Controlebezoek - Periodiek [Hfst 6.5]

Verslagnummer:
32/06102025/51811/58614/1

Inspectie adres: Zandvleuge 11, 9270 Laarne
(België)
Type: Controlebezoek - Periodiek [Hfst 6.5]

Elektrisch bord

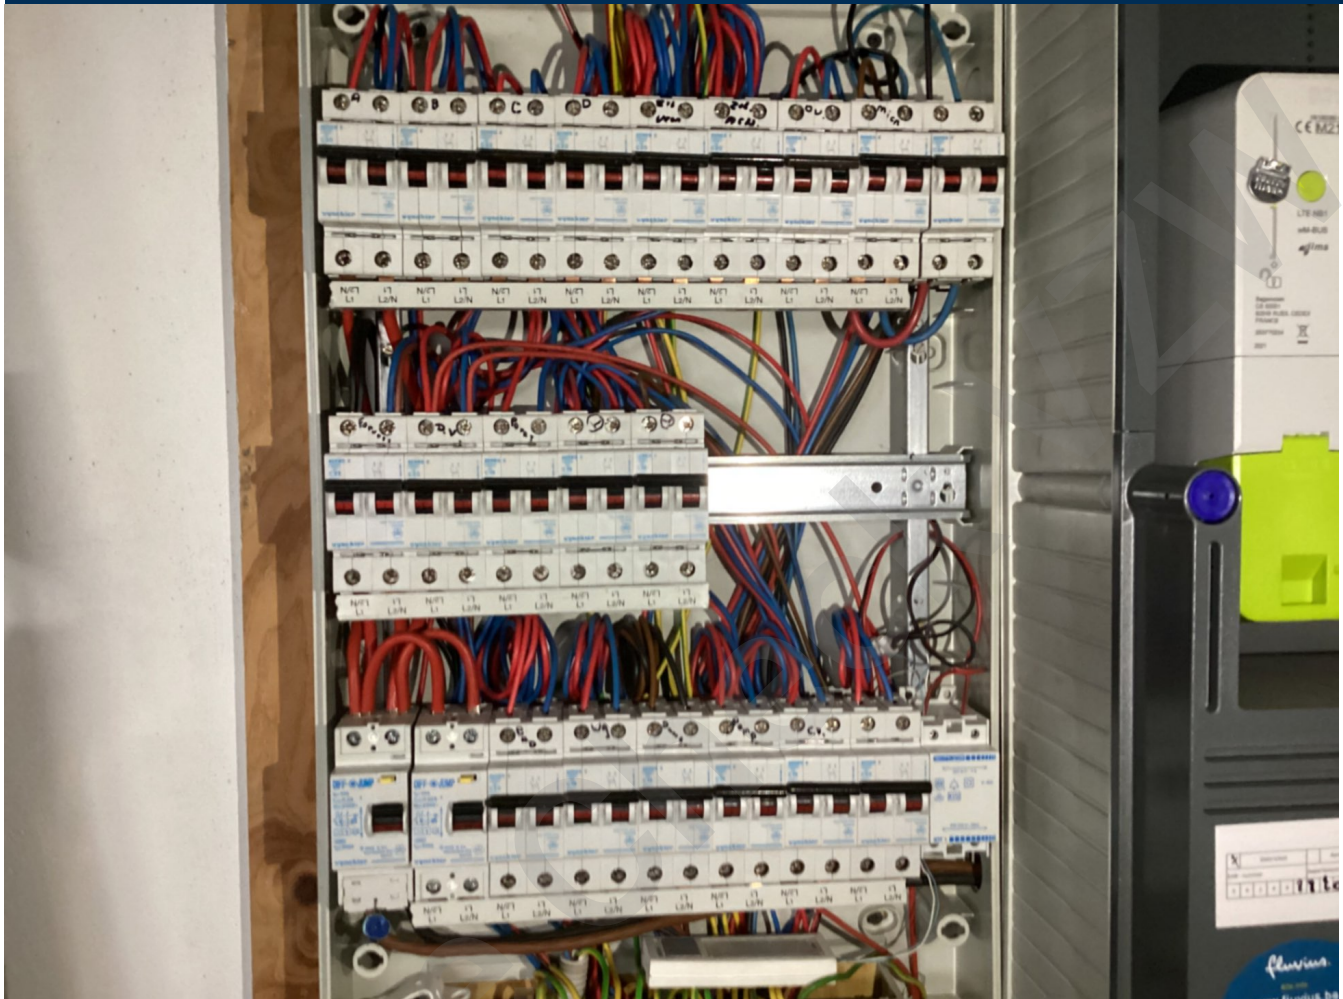
- Het eendraadsschema en situatieplan zijn niet conform. - oAfd 3.1.2.1; oAfd 3.1.2.3
 - Het ééndraadsschema en/of het situatieplan werden niet opgesteld met de correcte symbolen en notities. - Afd 2.13.; Afd 3.1.2
 - Het eendraadsschema en situatieplan komen niet overeen met de werkelijkheid. - Afd.3.1.2
 - Het ééndraadsschema en situatieplan moeten de coördinaten van de uitvoerder en eigenaar bevatten. De uitvoerder moet beide plannen handtekenen en dateren. - oAfd 3.1.2.1
 - De isolatieweerstand van de installatie is onvoldoende. - oAfd 6.4.5.1
- Extra opmerking: Kring L
